<b>EPMMOP</b> <b>MOVILIDAD Y OBRAS</b>	<b>GERENCIA DE ESTUDIOS Y FISCALIZACIÓN</b>	045-AV-I- DE-2022
	<b>Informe Técnico - Dirección de Estudios</b>	
	Propuesta de diseño geométrico Solución Vial La Lira

**ASUNTO:** Propuesta de diseño geométrico Solución Vial La Lira

**No.:** 045-AV-I-DE-2022

Ilustración I Implantación Trazado Vial – Reforma La Lira, Fuente: Administración Zonal Tumbaco

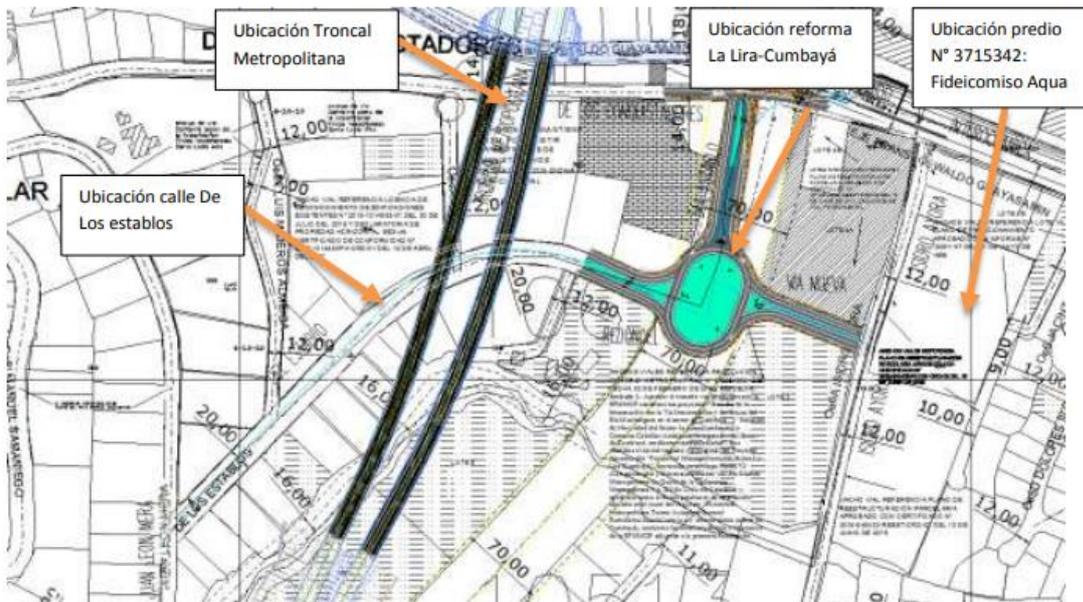
- La propuesta de la rotonda enviada por la promotora, no concuerda con la geometría (ovalo) que fue aprobado en la Resolución C 009-2021, de 2 de febrero 2021.
- Para la definición de la geometría de la rotonda propuesta, no se adjunta un informe de estudio de movilidad que justifique el planteamiento del proyecto entregado por el promotor, el mismo que deberá ser revisado por la Secretaría de Movilidad al ser el ente rector de la movilidad del DMQ.
- La propuesta de diseño geométrico para la Solución Vial La Lira aprobada en la resolución No. C 009-2021, incluye un paso deprimido que viene

Ilustración 2 Plano que contiene “Anteproyecto solución de movilidad integración del sector Comarca / Cebollar / Santa Lucía

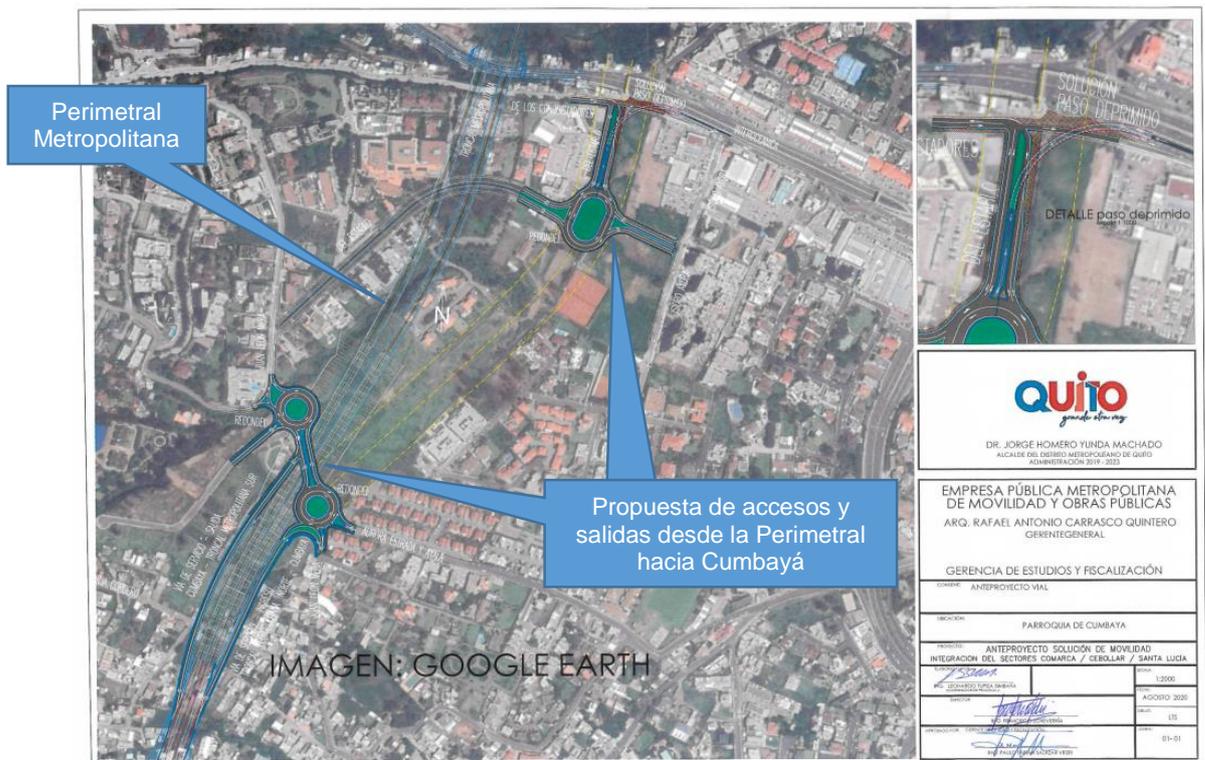
- El plano elaborado por la EPMMOP, donde consta el ovalo en el sector La Lira como parte integral para la solución desde y hacia la Trocal Metropolitana, realizada con el fin de proporcionar entradas y salidas a los usuarios que accedan y salgan a, y desde Cumbayá, como se indica en la siguiente ilustración:

Ilustración 3 Comparación diseño propuesto por el promotor con respecto al plano de la Resolución C009-2021

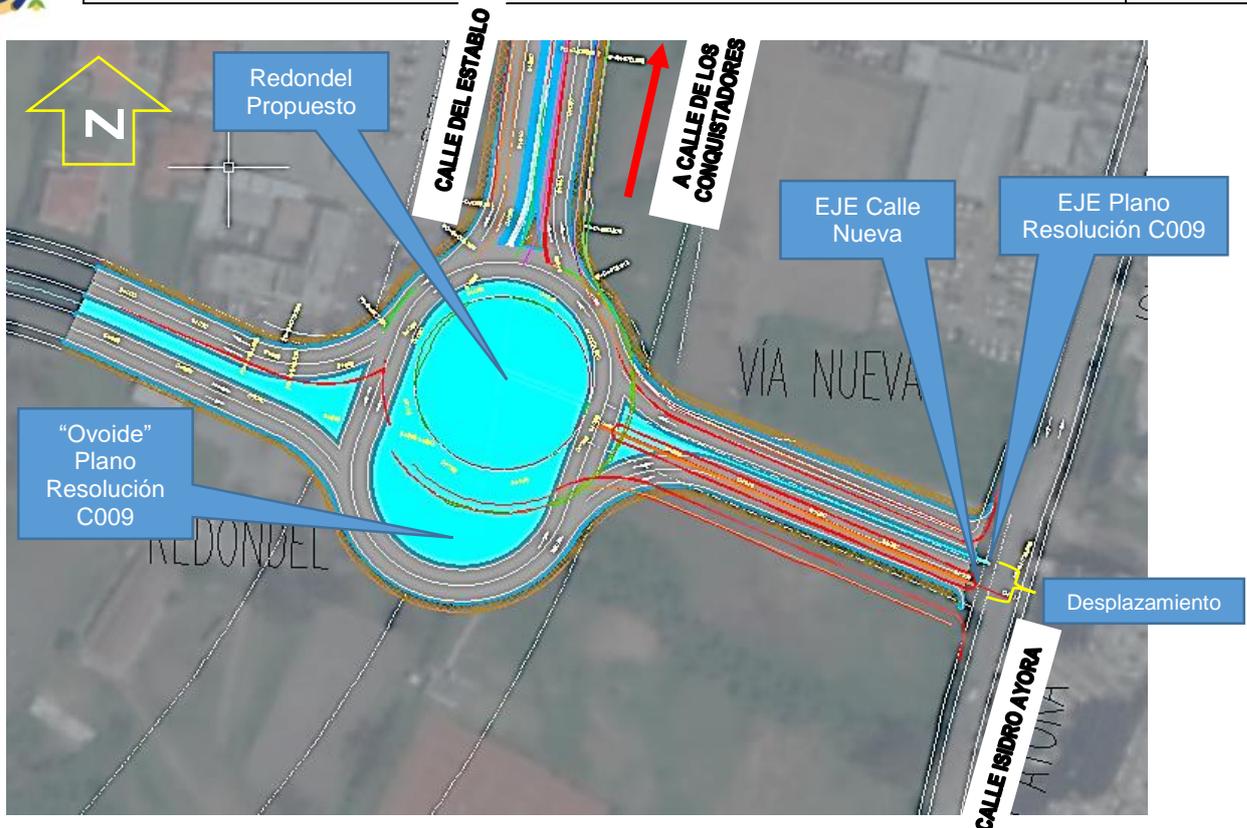
- Además, se evidencia que el eje del “Proyecto solución vial sector la Lira” entregado por el Promotor, se encuentra desplazado hacia el sur como se indica a continuación:

- Por lo anteriormente indicado, el “Proyecto solución vial sector La Lira” presentado por la promotora, se encuentra desplazado hacia el Sur, en el eje de la “calle nueva”, con respecto al plano aprobado en la Resolución C009-2021. Por lo que no es posible emitir un criterio técnico.
- La propuesta planteada no contempla algunos componentes del anteproyecto original (Resolución C009-2021), como es el paso deprimido que se sugiere sea considerado en los diseños definitivos y planos de detalle, así como la rotonda tipo ovalo, a fin de proporcionar una solución integral en toda el área del proyecto.
